Bureau
d'audiences
publiques sur
l'environnement

Rapport 293

Projet de réaménagement de la rue Jacques-Cartier à Gatineau

Rapport d'enquête et d'audience publique

Figure 3 L'intersection de la rue Jacques-Cartier et du boulevard Gréber

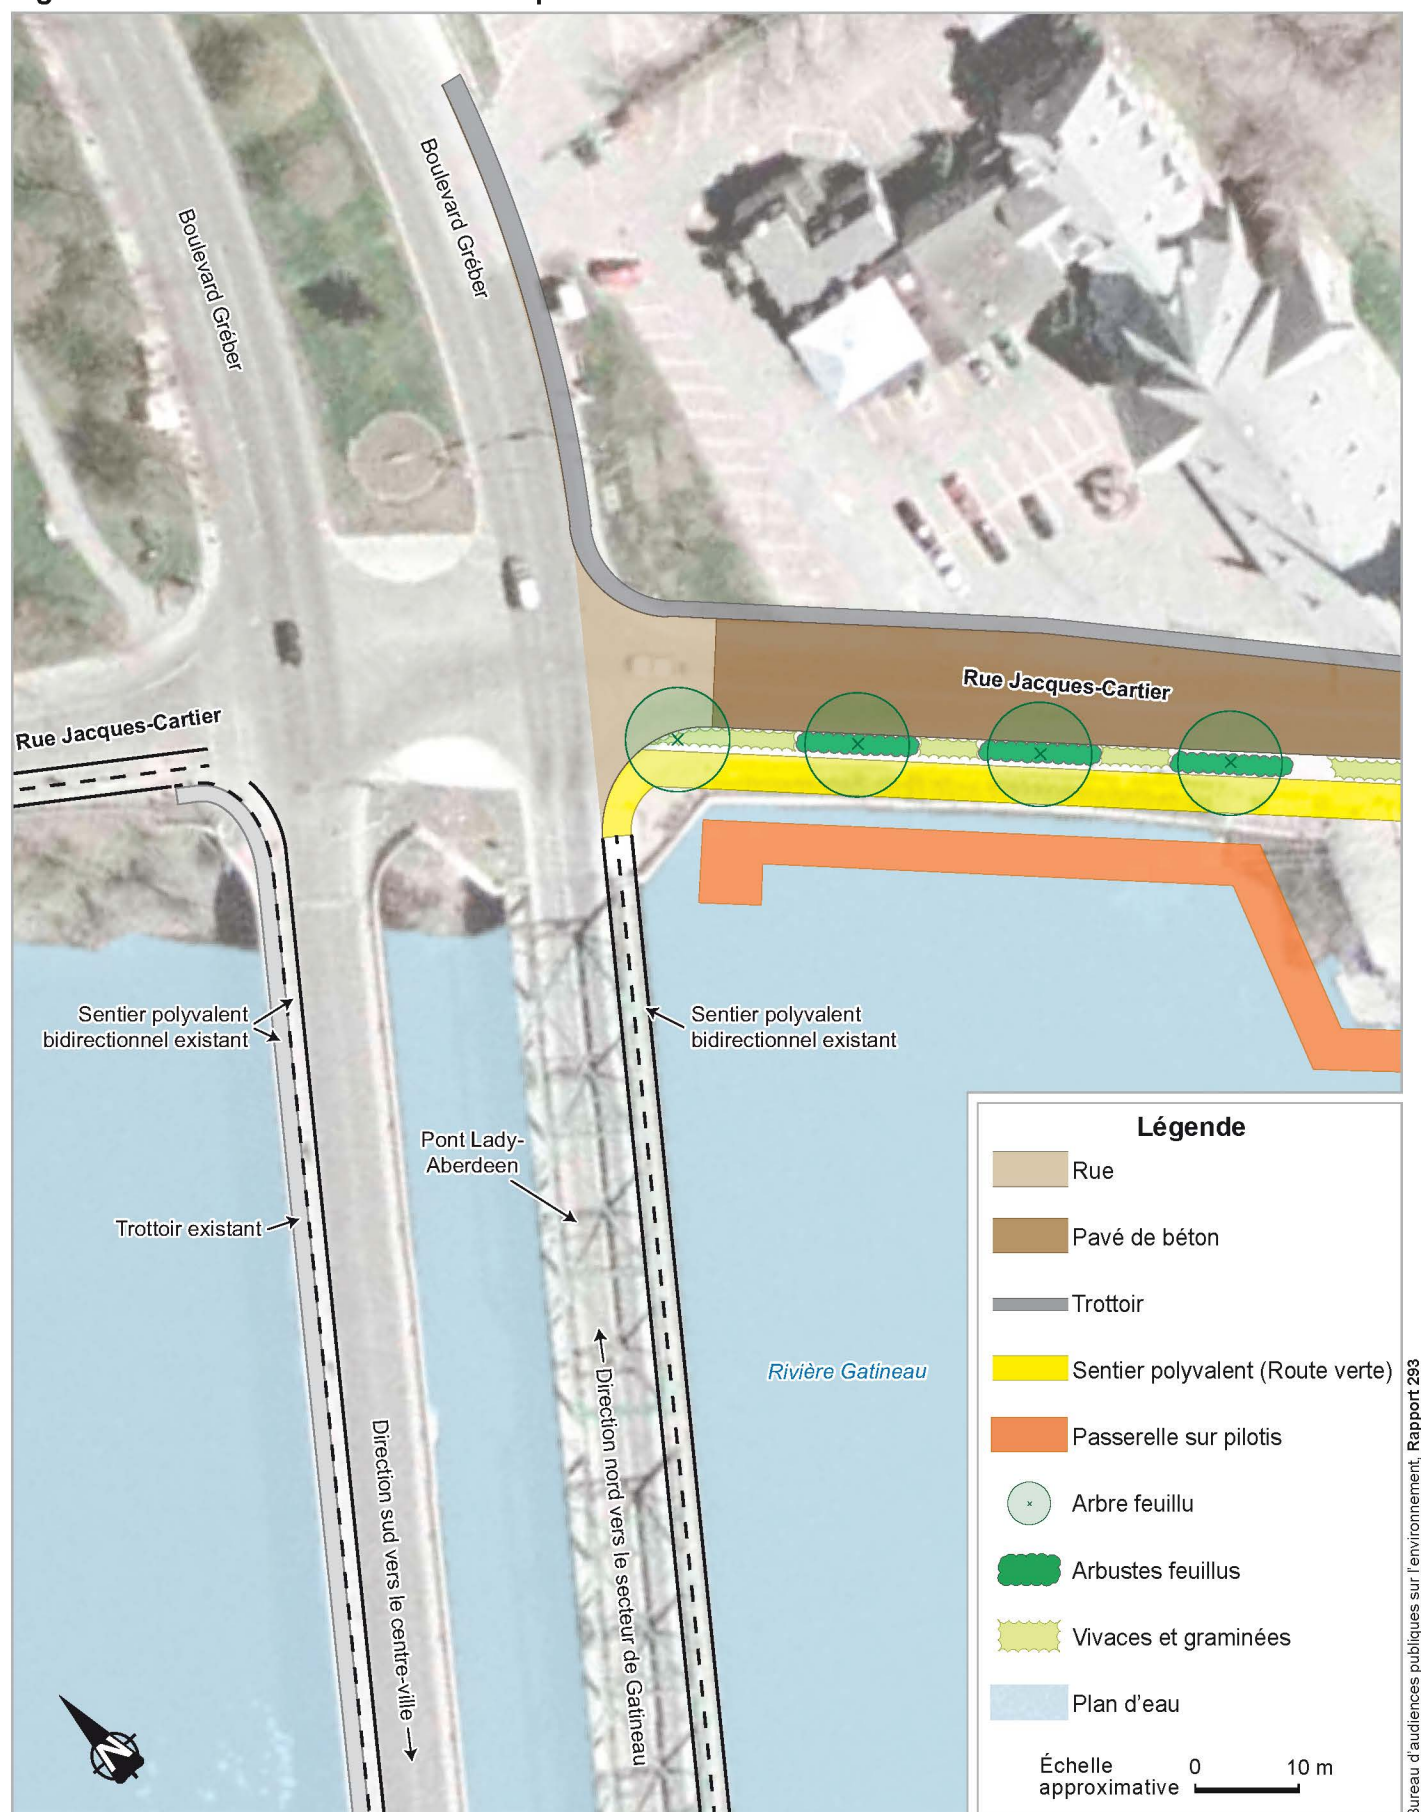
Selon un participant à l'audience publique, le Comité de travail sur la sécurité des sentiers récréatifs de la Ville de Gatineau¹ considérerait l'intersection avec le boulevard Gréber et sa connexion avec le pont Lady-Aberdeen (figure 3) comme étant « à haut risque d'accident ». En outre, celle-ci constituerait l'une des plus ambiguës et difficiles à traverser dans la région et le danger y serait particulièrement

Dans le but de réduire le danger, elle recommande de transformer les sentiers polyvalents bidirectionnels des deux côtés du pont (figure 3) en sentiers unidirectionnels qui suivraient le sens du trafic, évitant aux cyclistes de rouler à contresens de la circulation et leur fournissant un espace confortable et sécuritaire (*ibid.*, p. 3). Afin que les cyclistes qui emprunteraient le sentier polyvalent de la rue Jacques-Cartier puissent se rendre sur le sentier polyvalent unidirectionnel en direction du secteur de Hull, la Santé publique recommande deux options. La première consisterait à prolonger la passerelle piétonne sur pilotis prévue près du Quai des artistes jusqu'à l'autre côté du pont Lady-Aberdeen et de la rendre accessible aux cyclistes et aux piétons. Cela leur permettrait de rejoindre le sentier polyvalent sans avoir à traverser et à perturber la circulation au carrefour. La seconde comprendrait l'adaptation de la traverse piétonne existante par un marquage sur la chaussée et des panneaux signalétiques permettant également la traversée des cyclistes (*ibid.*).

Figure 4 L'intersection de la rue Jacques-Cartier et de la rue Saint-Louis

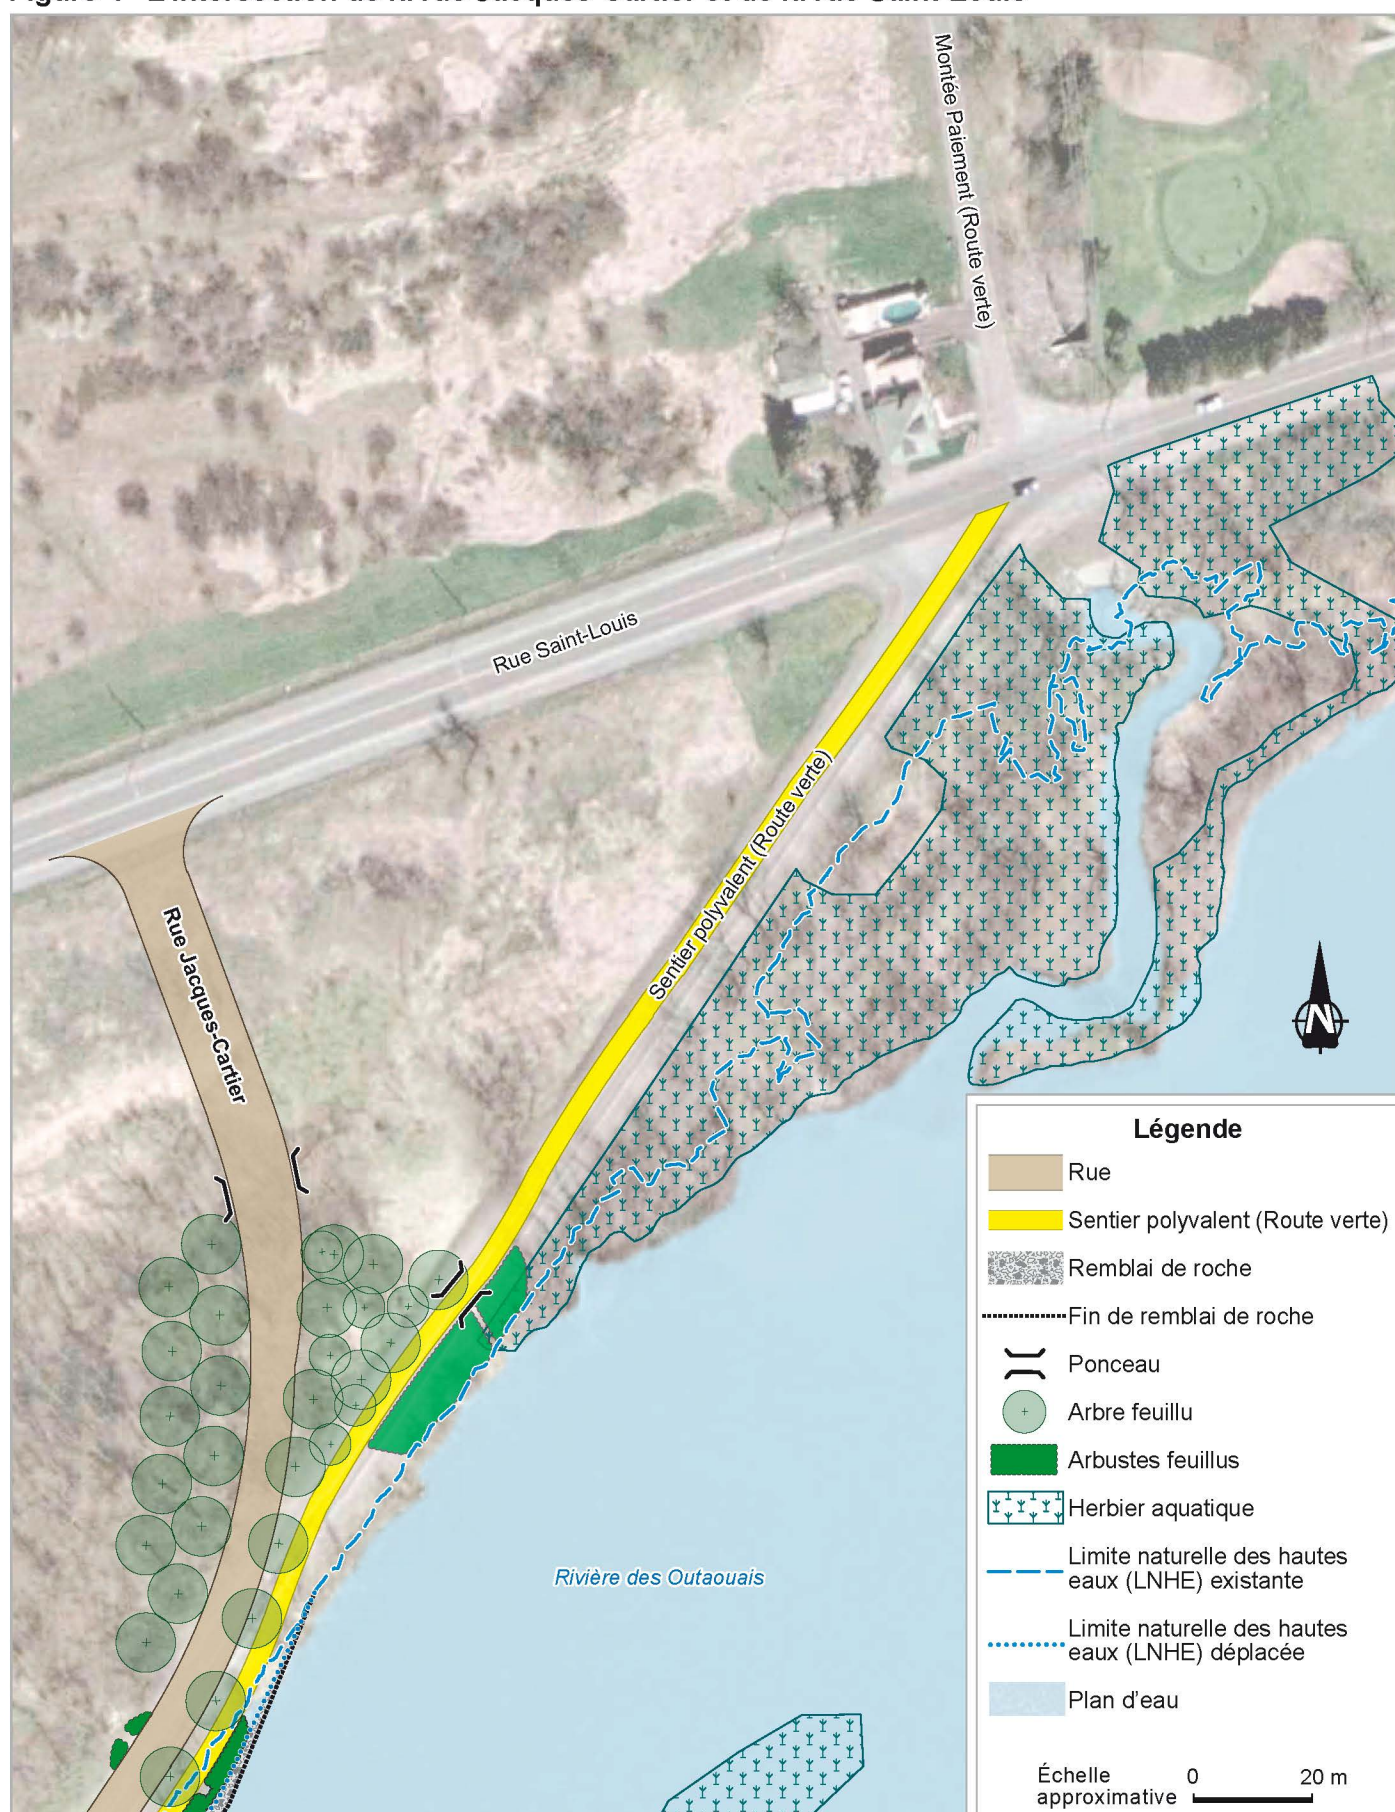
La Ville de Gatineau prévoit relocaliser cette intersection, qu'elle juge non conforme, à 150 m à l'ouest de sa position actuelle (figure 4). Cela implique une reconfiguration en la dotant d'éléments de tracé et de panneaux d'arrêt ou de feux de circulation. L'objectif consiste à sécuriser les manœuvres de virage dans les approches et au carrefour tout en réduisant l'attrait de la rue Jacques-Cartier comme raccourci vers le pont Lady-Aberdeen (PR3.1, p. 226 et 227). Pour des considérations de sécurité attribuables à sa pente, à sa longueur et à sa courbure, la Ville a décidé de séparer le sentier polyvalent envisagé du nouveau tracé de la rue en le maintenant dans l'emprise actuelle (M. Jean Roberge, DT2, p. 9 et 10).

- ♦ **Avis** – *La commission d'enquête est d'avis que la Ville de Gatineau devrait mettre en œuvre les aménagements nécessaires à une traversée sécuritaire des cyclistes et des piétons à l'intersection des rues Jacques-Cartier et Saint-Louis.*
